東海第二発電所

耐震設計方針について

〔 第504回審査会合(平成29年9月5日)時の
指摘事項に対する回答 〕

平成29年9月26日

杭の拘束効果を考慮した入力地震動の適用について

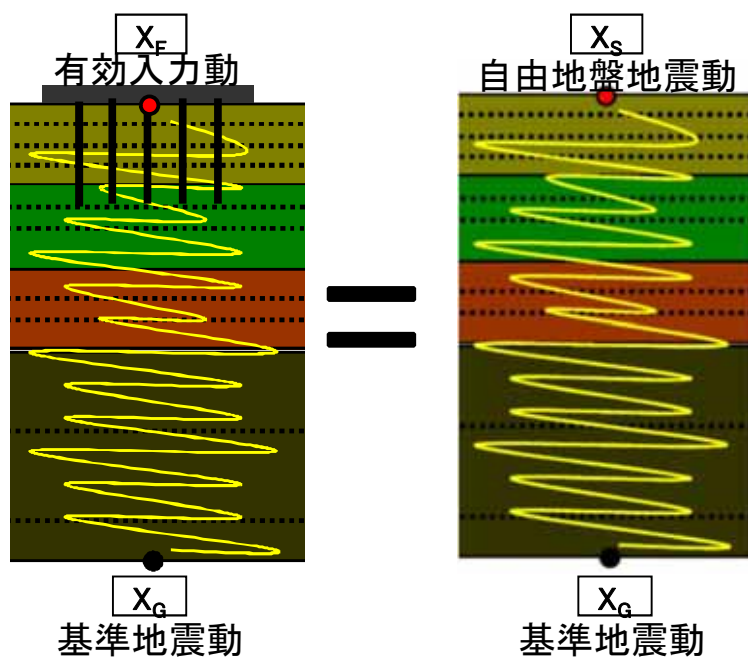
使用済燃料乾式貯蔵建屋の杭基礎を考慮した入力地震動の妥当性・適用性を説明すること。

既工認では、杭を考慮した地盤ばね算出に三次元薄層要素法を用いていた。今回工認では、入力地震動評価にも同手法により杭の拘束効果を考慮することにより、地盤ばねの設定との整合を図り、より実状に近い評価とする。

建屋モデル	①地盤ばね	②入力地震動
既工認		三次元薄層要素法により杭を考慮した地盤ばねを算出 杭の存在を考慮している範囲	一次元波動論により入力地震動を算出
今回工認		三次元薄層要素法により杭を考慮した地盤ばねを算出	三次元薄層要素法により杭の拘束効果を考慮した入力地震動を算出

原子炉建屋屋根トラスの概要

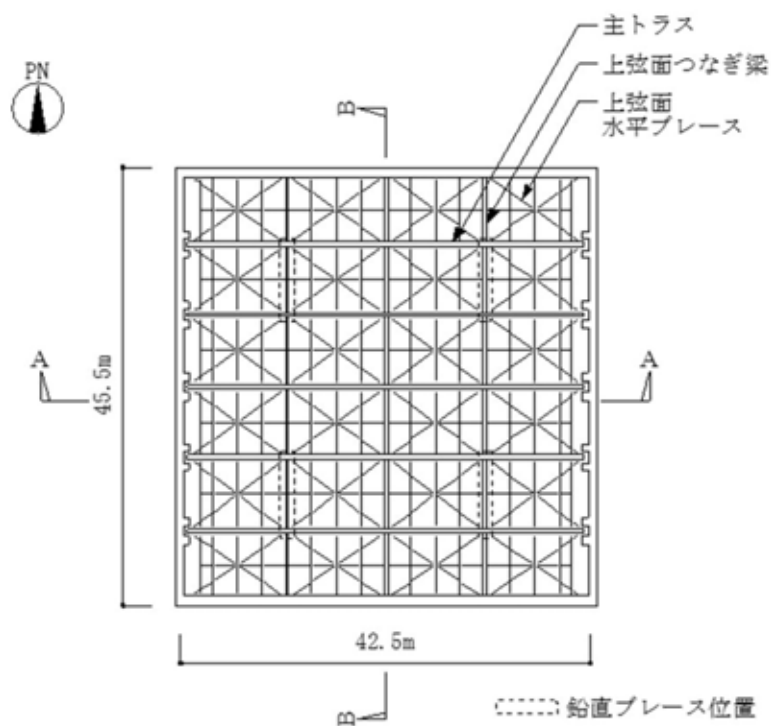
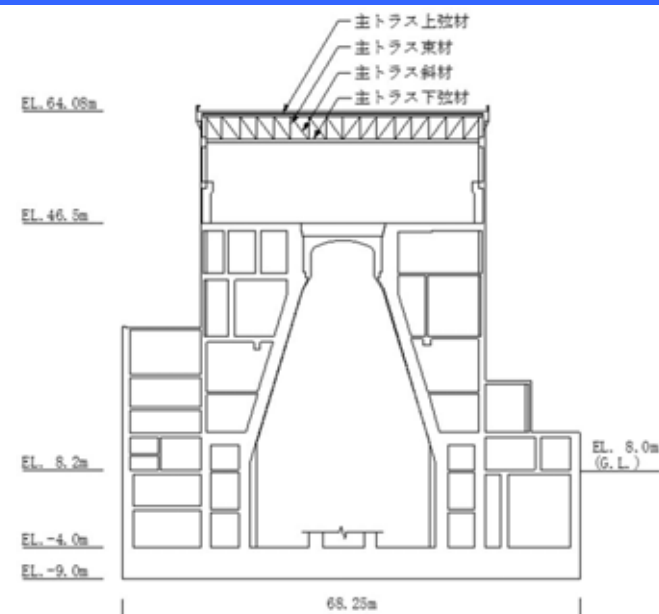
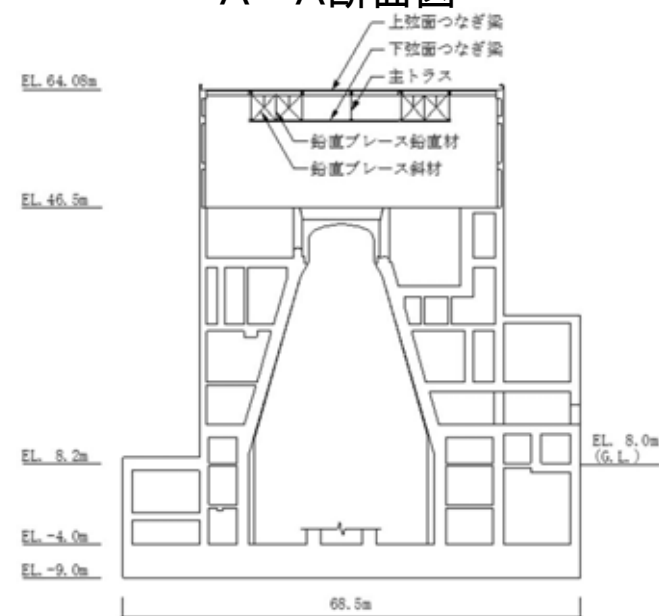
原子炉建屋の屋根トラスの評価について、二次格納施設としての位置付けを踏まえた許容限界を提示すること。

屋根トラスは二次格納施設である屋根スラブの間接支持構造物であることを踏まえ、主トラス以外の部材についても、「弾性範囲内であることを確認」とする。

- 二次格納施設の間接支持構造物であることを踏まえ、主トラス以外の部材についても、「弾性範囲内であることを確認」とする。
※圧縮力を負担しないブレース材については、繰返し座屈による累積塑性ひずみが引張材としての機能に影響を及ぼさないことを確認する。
- 要求機能(気密性及び遮蔽性)を直接担保する屋根スラブについても、機能を維持できることを確認する。

液状化影響の検討のフロー

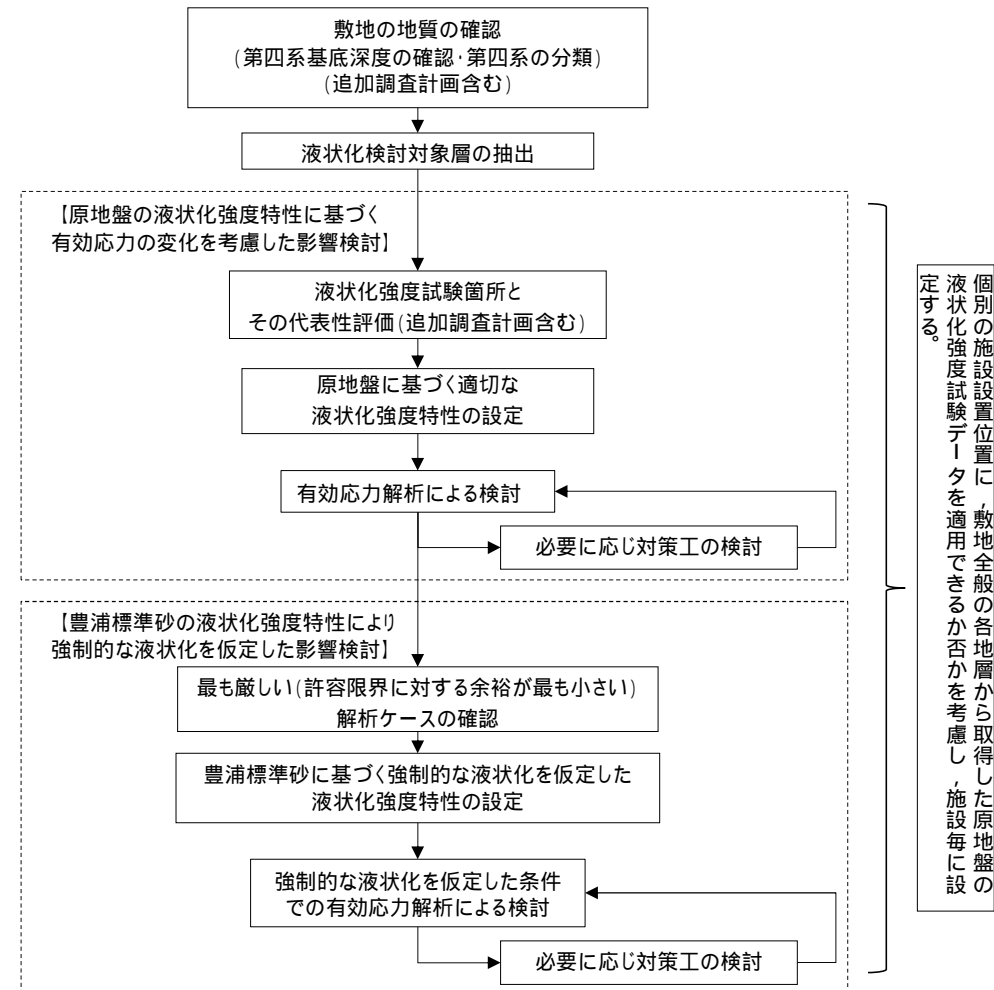
防潮堤以外の施設についても、地盤物性のデータの信頼性に応じて豊浦標準砂を仮定したモデルでの評価を行う等、安全側の評価を検討すること。

- 東海第二発電所の液状化影響評価については道路橋示方書を基本とし、道路橋示方書では液状化検討対象外とされているG.L.－20m以深及び更新統についても液状化検討対象層として扱う。
 - 原地盤の各液状化検討対象層の液状化強度試験結果に基づき、液状化強度特性を設定し、有効応力解析により構造物への影響評価を実施する。設定する原地盤の各液状化検討対象層の液状化強度特性は、試験データのバラツキを考慮し、液状化強度試験データの最小二乗法による回帰曲線と、その回帰係数の自由度を考慮した不偏分散に基づく標準偏差を用いて適切に設定する。
- ① 耐震重要施設等の耐震設計において液状化影響の検討を行う場合は、原地盤に基づく液状化強度特性を用いて基準地震動 S_s に対する有効応力解析による検討を行うことを基本とする。
 - ② 更に、当該検討において最も厳しい（許容限界に対する余裕が最も小さい）解析ケースに対して、豊浦標準砂の液状化強度特性により強制的な液状化を仮定した有効応力解析による検討を追加で行う。
